**ESTUDIO DE IMPACTO AMBIENTAL  
CATEGORÍA III  
"PROYECTO DE CONSTRUCCIÓN DE UNA CENTRAL TÉRMICA  
DE CICLO COMBINADO DE 670 MW"**

**"Respuestas a la solicitud de ampliación según nota  
DEIA-DEEIA-AC-0109-0107-2021"**

**GENERADORA  
GATÚN, S.A.**

## **RESPUESTA NOTA ACLARATORIA DEIA-DEEIA-AC-0109-0107-202**

**Figura 1. Configuración de la planta de tratamiento (etapa de operación)**

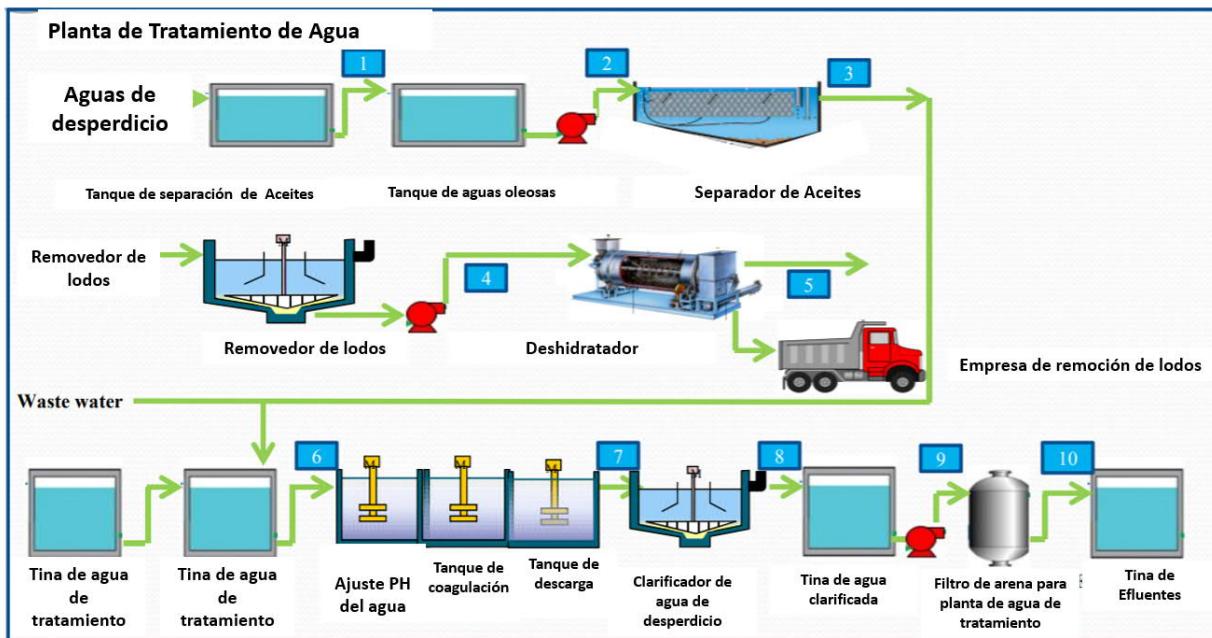
*En atención a la solicitud de evaluación del estudio de impacto ambiental, el Ministerio de Salud mediante Nota 2212-UAS-SDGSA indica “Ampliar que tipo de sistema de aguas residuales instalarán durante la construcción y cuando el proyecto esté funcionando”. Además, capacidad de la Planta de Tratamiento de Aguas Residuales (PTAR), manejo, almacenamiento y disposición final de los lodos residuales.*

Para la etapa de operación, se contará con una planta de tratamiento de efluentes cuya configuración detallada se muestra en la Figura 1 y sus coordenadas UTM (Datum WGS 84) se presentan más adelante en la respuesta a la Observación No. 19.

El sistema de tratamiento recibirá las aguas de descarga de procesos de ósmosis inversa y el agua de los residuos de filtro de agua desmineralizada, así como los drenajes de la planta y equipos. Una vez tratadas estas aguas, el efluente dará cumplimiento con los Reglamentos Técnicos DGNTI-COPANIT 39-2000: “Descarga de efluentes líquidos en el Sistema de Alcantarillado” para las áreas donde existe sistema de alcantarillado; y con el Reglamento Técnico DGNTI-COPANIT 35-2000: “Descarga de efluentes líquidos directamente en aguas superficiales y subterráneas”.

La planta de tratamiento de aguas residuales dispone de capacidad de reserva suficiente para eventos de falta de alimentación eléctrica (respaldo a través de UPS), aunque este suceso es muy remoto al estar alimentada desde los sistemas propios de generación de la Central. El sistema de tratamiento de aguas será dimensionado para un caudal de 5 metros cúbicos por hora, funcionará a través de un sistema de tratamiento de aireación que añadirá oxígeno mediante un compresor y una red de difusores de burbuja con tuberías de plástico.

**Figura 12. Proceso de generación de ciclo combinado**

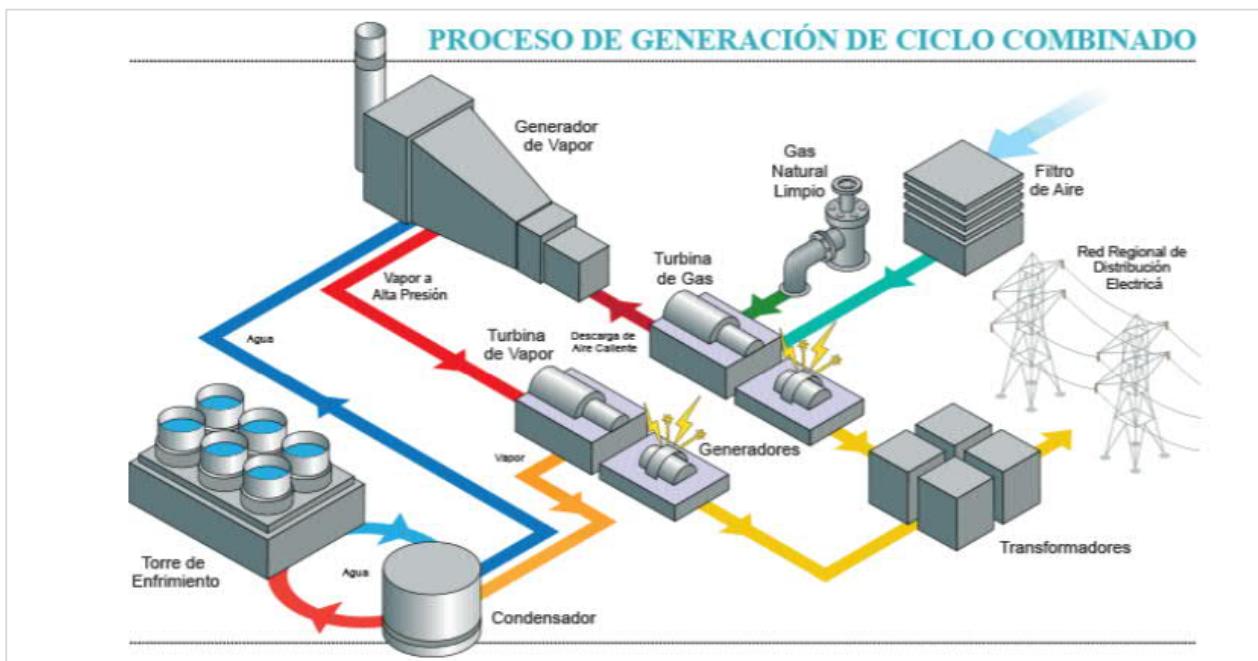
- a. Ampliar la descripción de los procesos y tecnologías a implementar para los sistemas de refrigeración y operación de la planta.*

Una versión simplificada del proceso se encuentra en la Figura 12. Cabe destacar que en el caso particular de esta planta se contará con dos turbinas de gas ingresando vapor al sistema de recuperación.
